Oggetto: **[Id: 10603]** Procedura di Valutazione di Impatto Ambientale ai sensi dell'art.23 del D.Lgs. 152/2006 relativa al Progetto di un impianto eolico da 54 MW composto da n. 9 aerogeneratori ricadenti nei comuni di Ripabottoni, Sant'Elia a Pianisi e Monacilioni in provincia di Campobasso con relative opere ed infrastrutture.

**Controdeduzioni alle osservazioni del legale rappresentante di Erg Wind Investment S.r.l. Prot. MASE-2024-0011831 del 22/01/2024**

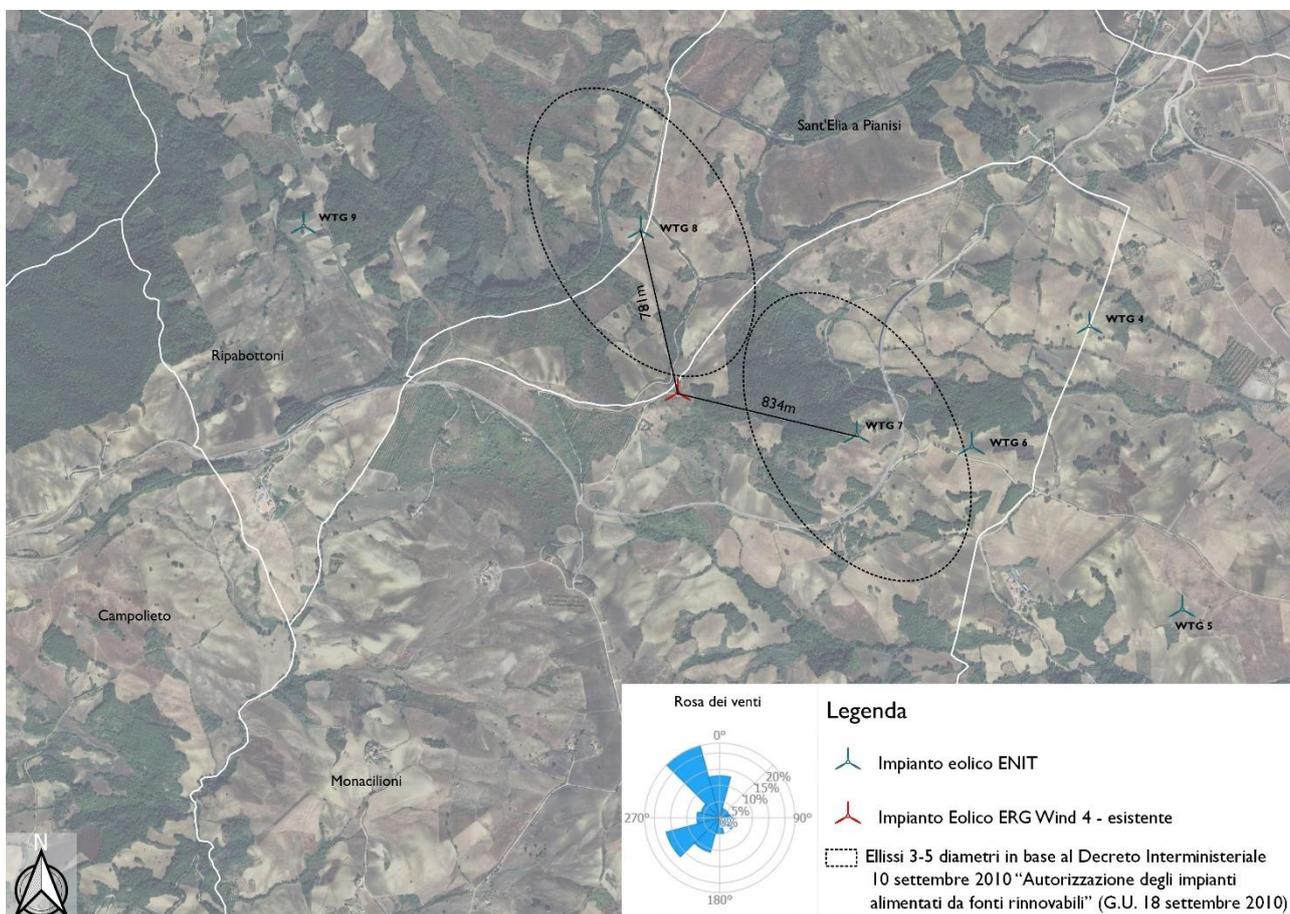
La scrivente ha dunque rispettato le distanze sopra riportate, utilizzando la distanza di 3-5 diametri dell'aerogeneratore di progetto giungendo ad ottenere una distanza di 450 metri perpendicolarmente alla direzione del vento prevalente e 750 metri parallelamente alla direzione prevalente del vento e scongiurando "l'effetto selva".

Pertanto, come dichiarato nelle osservazioni dalla stessa società Erg gli aerogeneratori considerati interferenti si trovano ad un diametro maggiore, (5,2 e 5,6 Diametri), rispetto a quanto previsto della normativa vigente, quindi **non interferenti** e pertanto compatibili, **non sussistendo** alcun rischio concreto di danneggiamenti dei componenti dell'aerogeneratore e perdite di produzione significative per l'impianto della Società Erg come invece è stato paventato.

*Distanze degli aerogeneratori (di progetto) della società EN:IT con l'aerogeneratore di Erg Wind 4 (oggi Erg Wind Energy) esistente*

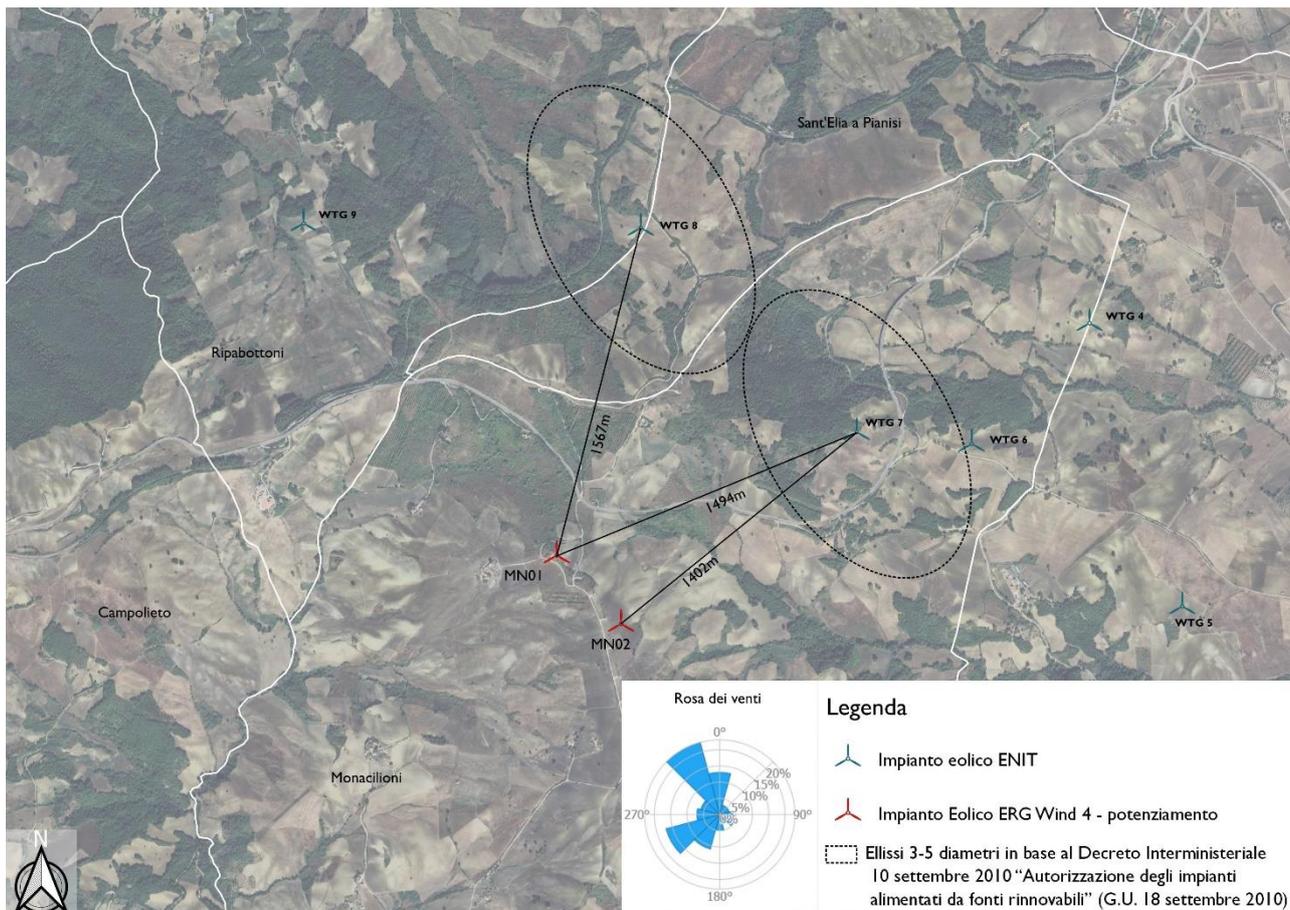
La stessa società, in seguito, dichiara di aver già ottenuto parere positivo al Repowering dell'attuale parco ma il layout inserito non riguarda il progetto che verrà realizzato.

Dalla documentazione depositata per la compatibilità ambientale su cui è stato espresso parere, si evince che proprio la pala MN01 verrà dismessa, come anche tutte le altre pale dichiarate MN02, MN03, MN05, MN06, MN07, MN08, MN09, e MN16 per tal motivo si ribadisce che sia le distanze con l'attuale parco ancora in esercizio, che con il nuovo layout, oggetto di potenziamento, aumenterebbero; pertanto, le temute perdite di produzione non trovano riscontro.
